# 人和街道龙泉路161号2单元 增设室外电梯工程的方案变更公示

## 设计变更公示说明

## 一、增设电梯的平面示意图及结构安全论证报告

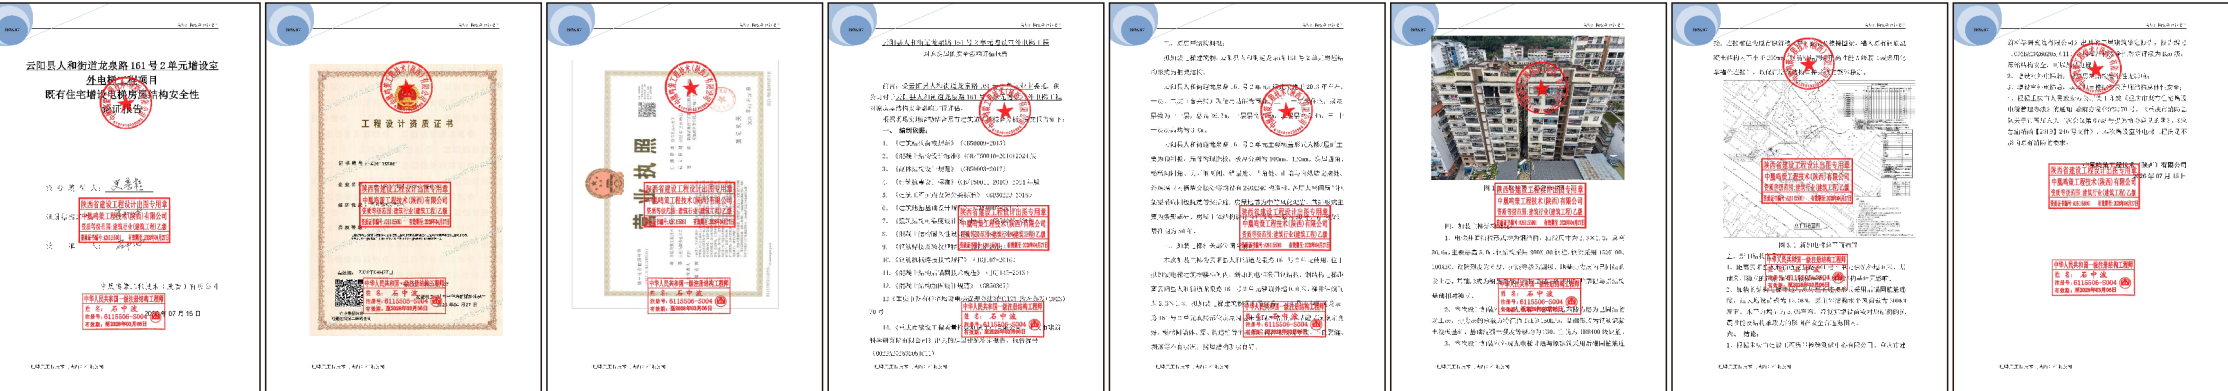
重庆市云阳县人和街道龙泉路161号2单元既有住宅增设室外电梯项目，经相关部门踏勘，于2025年1月7日—2025年1月13日按相关政策规定进行了公示，期间人和街道办事处收到了居民提交的书面反对意见，以“影响底楼住户出行”为由不同意加装电梯，街道和社区多次组织调解未达成一致意见，该楼栋业主多次组织人员到信访办上访。规资局、住建委、城管局、市监局、信访办、人和街道办事处等相关部门多次到现场进行了查看，并邀请了几家设计单位到现场研究，于2026年6月30日重新确定了设计方案，将原设计的电梯安装的基坑坐标位置变更在楼道内，各方均同意此方案。

变更前

变更后
